改善箇所説明図

基準不適合の内容

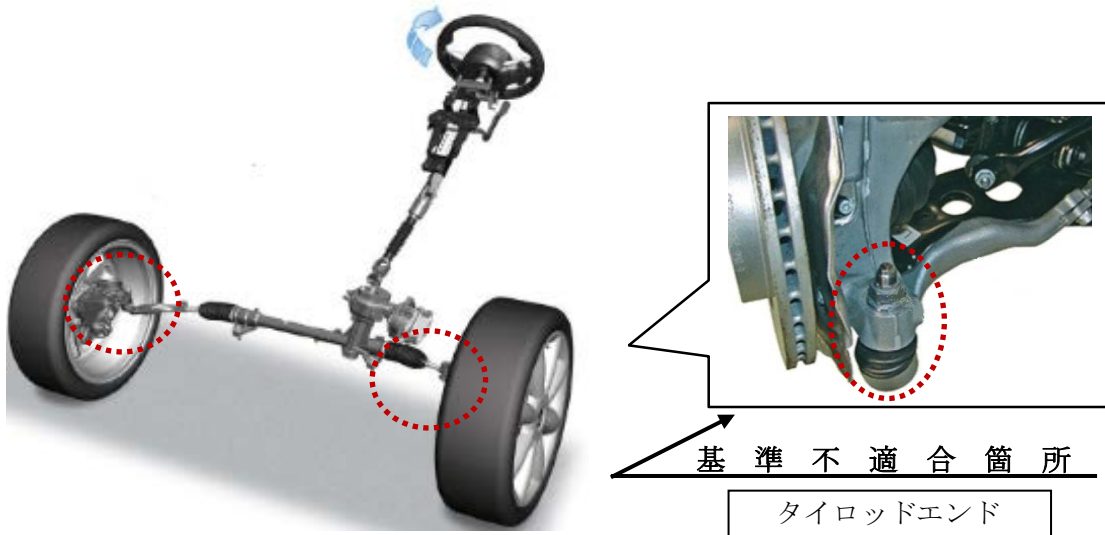
電動パワーステアリングのステアリングギアにおいて、製造機器の管理が不適切なため、タイロッドエンドにワッシャーが取り付けられていないものがある。そのため、タイロッドエンドが摩耗し、最悪の場合、タイロッドが破損して操舵性が失われるおそれがある。

全車両、左右のタイロッドエンドを点検し、当該ワッシャーが取り付けられていない場合は、タイロッドエンドを良品と交換する。

識別：左リアドア ロアヒンジ取り付けボルト（下側）の頭に白ペンを塗布する。
